①	諸室名の変更・・・・・・・・・・・・・・・・	P 1
②	1 階フリースペースの柱にギャラリー棚設置・・・・・・・・	P 2
③	1 階保育ルーム（一時預かり）からキッズルームに変更・・・・・・・・	P 3
④	2 階吹き抜けカウンターの落下防止対策・・・・・・・・	P 4
⑤	4 階屋上広場日除け設置・・・・・・・・	P 5
⑥	屋外広場植栽帯擁壁にロゴマークサイン設置・・・・・・・・	P 6

② 1階icottoひろば(中) の柱にギャラリー棚設置

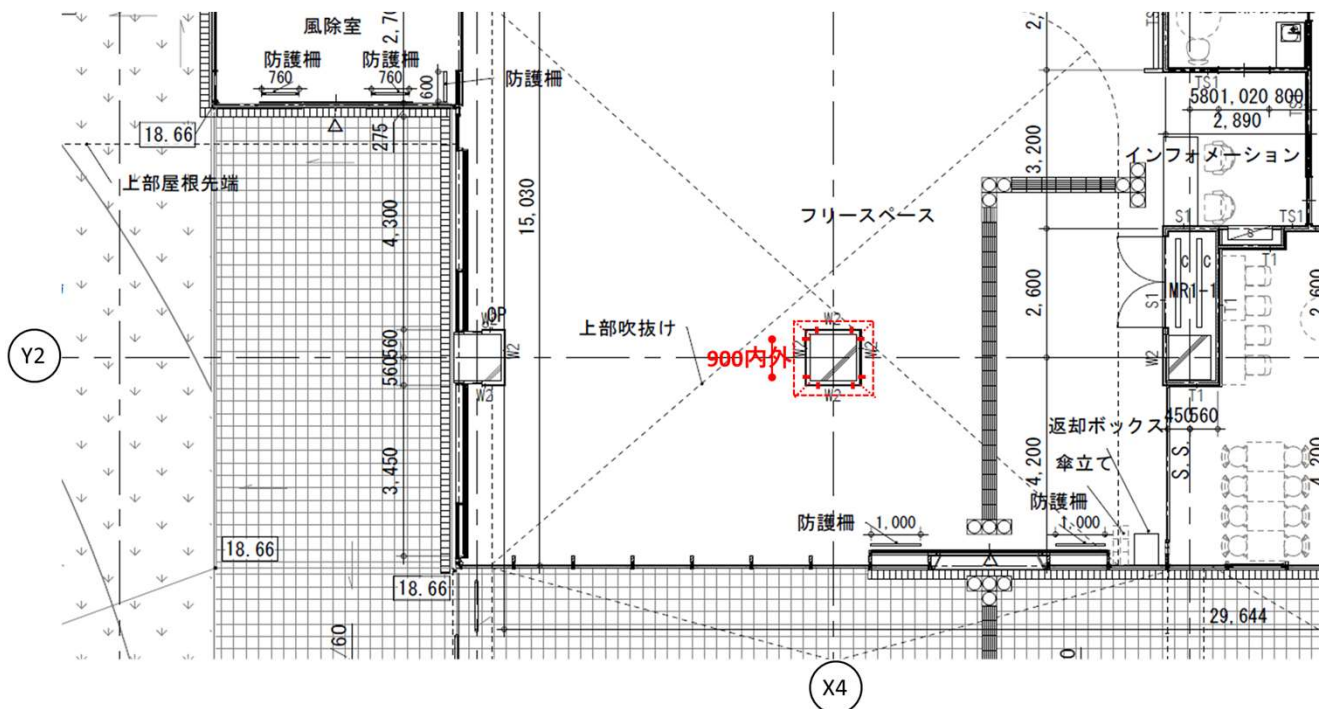
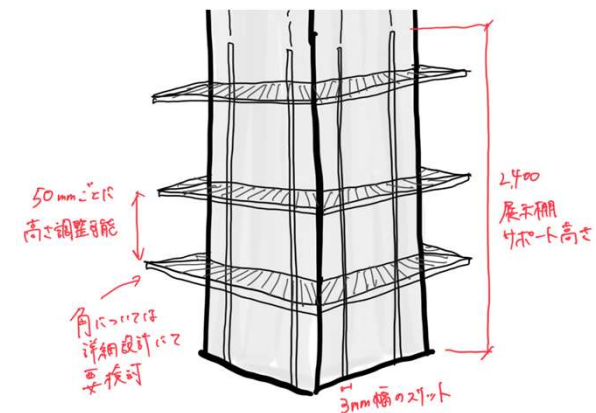
■柱1面に棚3ヶ所×4面設置

製品名：APS-16 (ROYAL)

- ・高さ2400mm
- ・展示棚はピッチ25mmごとに高さ調節可能 (メラミン化粧板)
- ・棚荷重ブラケット2本当たり23kg程度
- ・照明なし

③ 1階保育ルーム（一時預かり）からみんなのリビングに変更

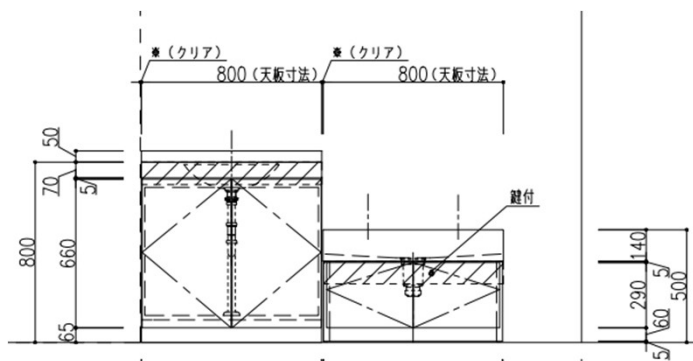
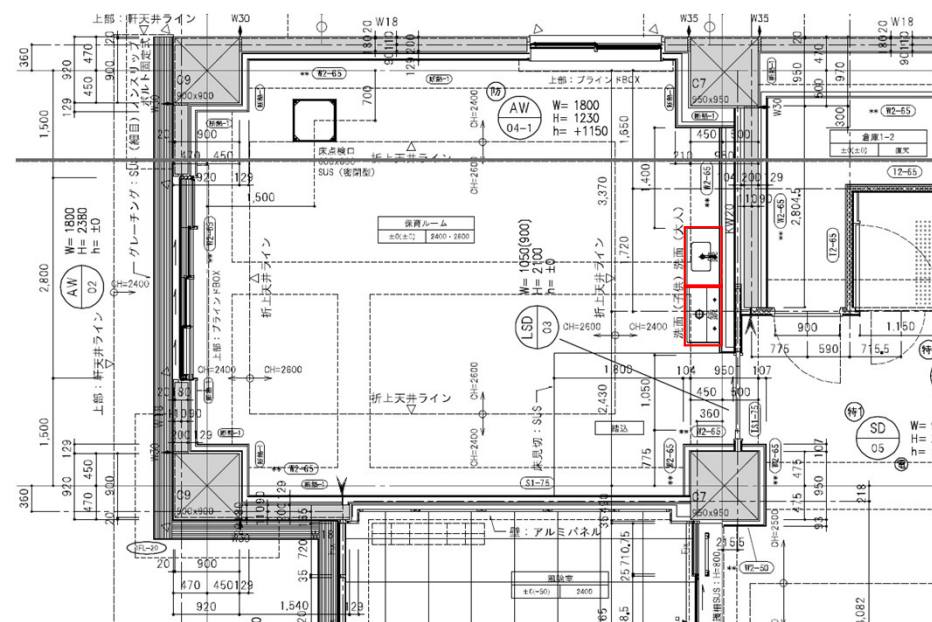
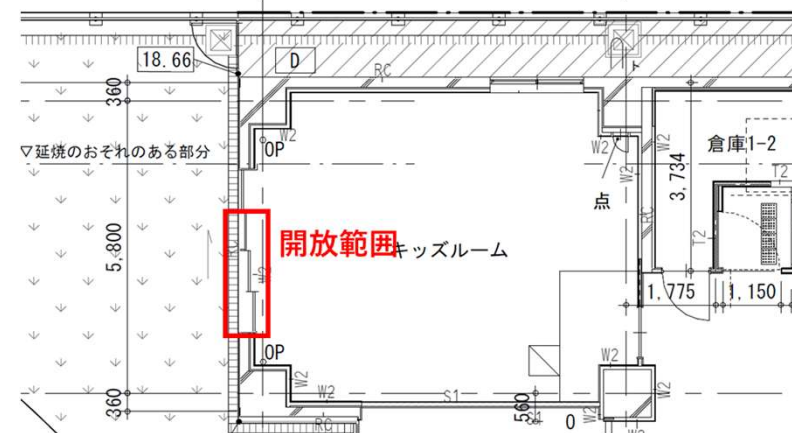
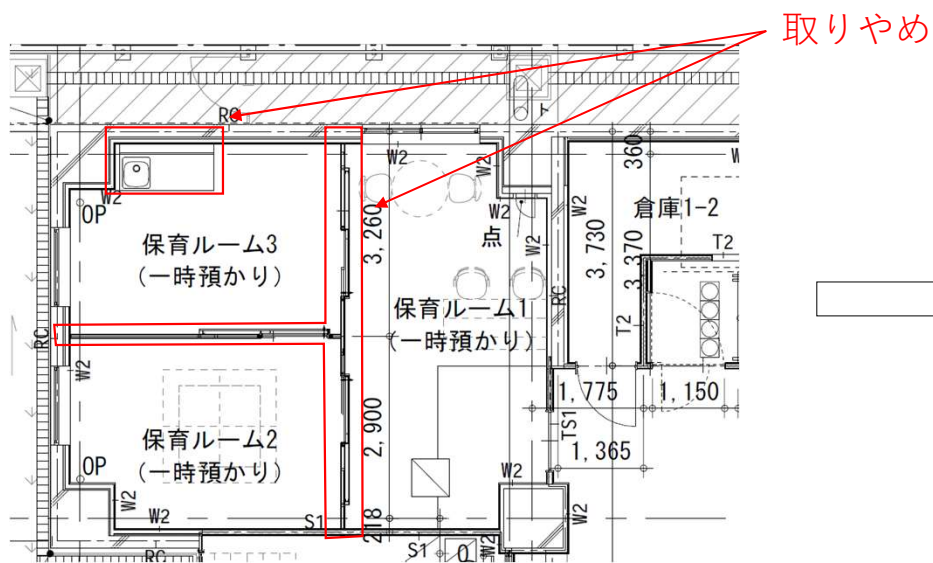
- ・ガラスパーテーション取止め
- ・ミニキッチン(調乳用) L1200取止め
- ・天井カセット型室内機（1方向）2台取止め
- ・全熱交換機（天井カセット）3台→2台に変更
- ・手洗い設置（手洗い+子ども手洗い）

掃き出し窓に変更3連引戸の場合（現状AW02, AW03）

仕様：オリジナル洗面カウンター	
天板	D=450 人工大理石 t=10 色：ホワイト単色
ボウル	人工大理石 KMB4AGW-3 (アイカ)
排水キャップ	HMB3015 金属製メッキ仕上げ (アイカ)
排水金具	HMB3005 (アイカ)
排水トラップ	HMB3003 ストラップ (アイカ)
キャビネット	低圧メラミン(ホワイト)
扉	メラミン扉 色：未定
台輪	メラミン貼り 色：扉同色

仕様：アイカ キッズ洗面	
ワークトップ	ボウル一体型人工大理石 コリアン
キャビネット (形状・色)	メラミンキャビネット 色：未定

④ 2階吹き抜けカウンターの落下防止対策

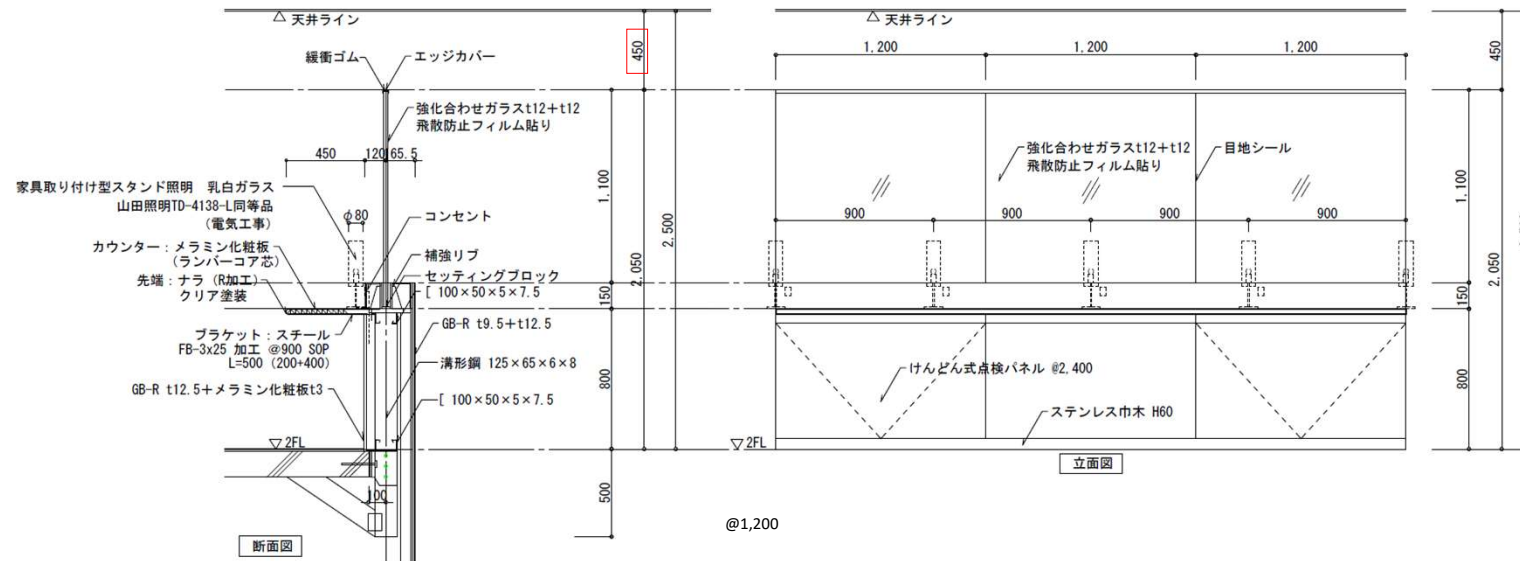
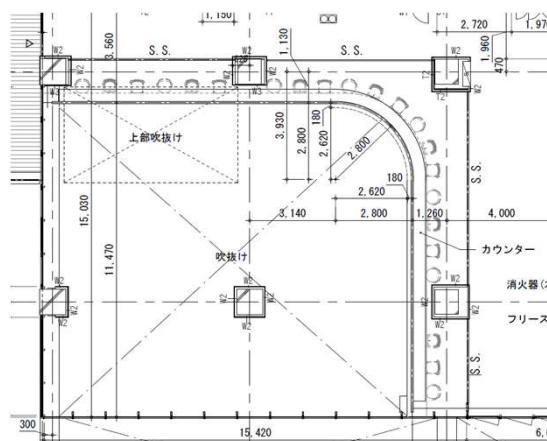
■腰壁＋カウンター上部足掛かりからH1,100の高さのガラス手摺

- ・設計時のカウンター以外の手摺取止め
- ・スタンド照明追加
- ・ガラス手摺追加
- ・腰壁ボード等追加

※詳細部については今後検討

⑤ 4階屋上広場日除け設置

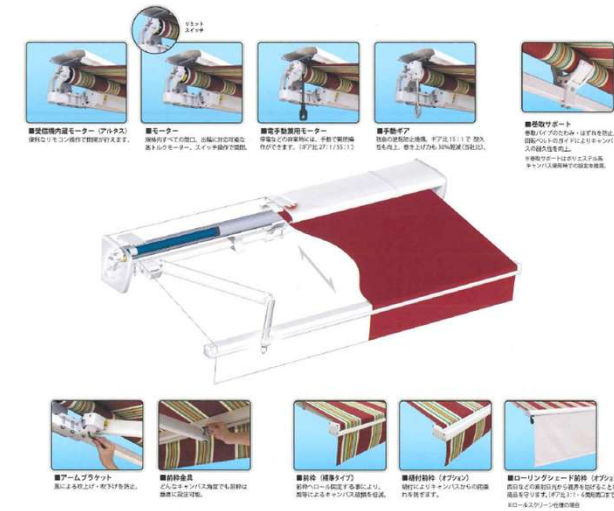
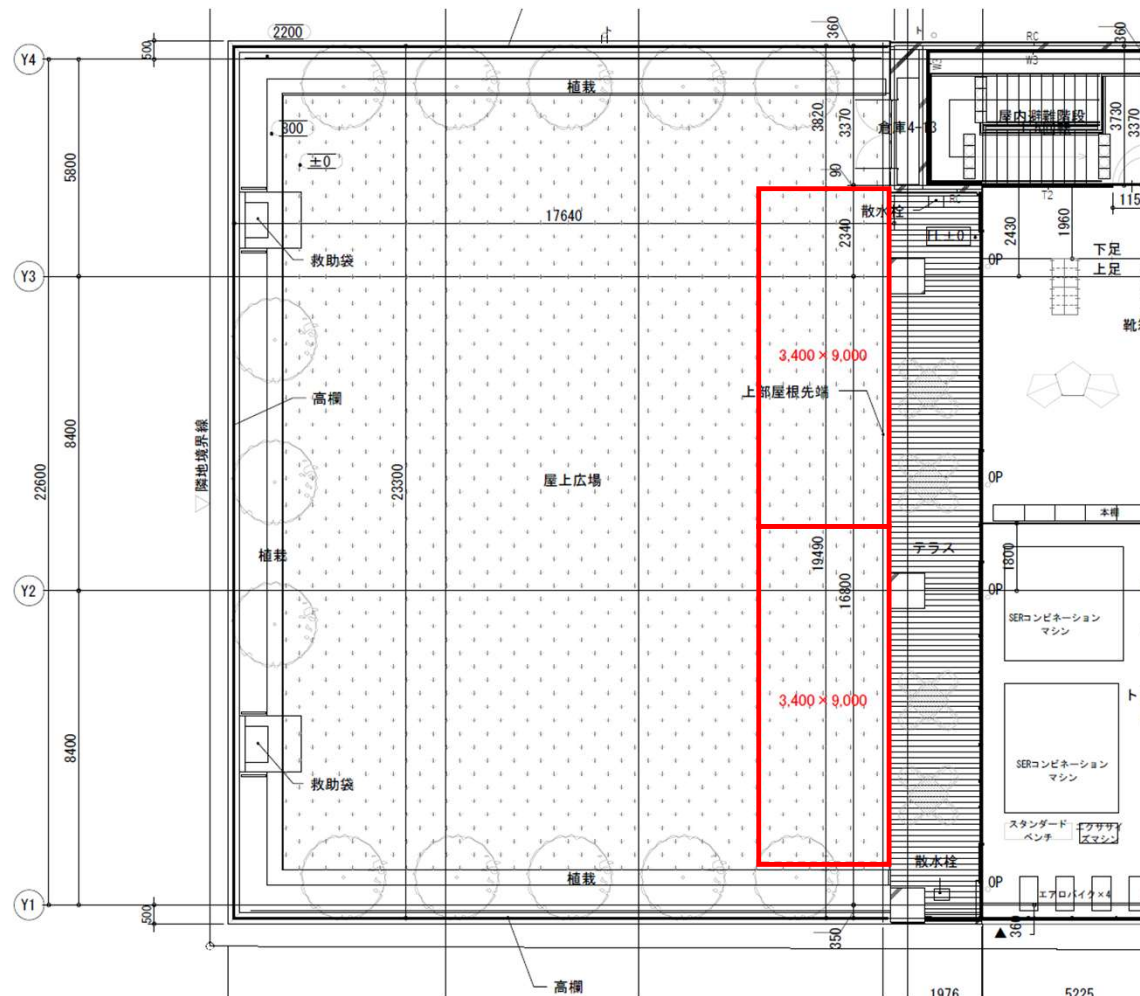
■間口9,000mm×出幅3,400mmの電動オーニング2基設置
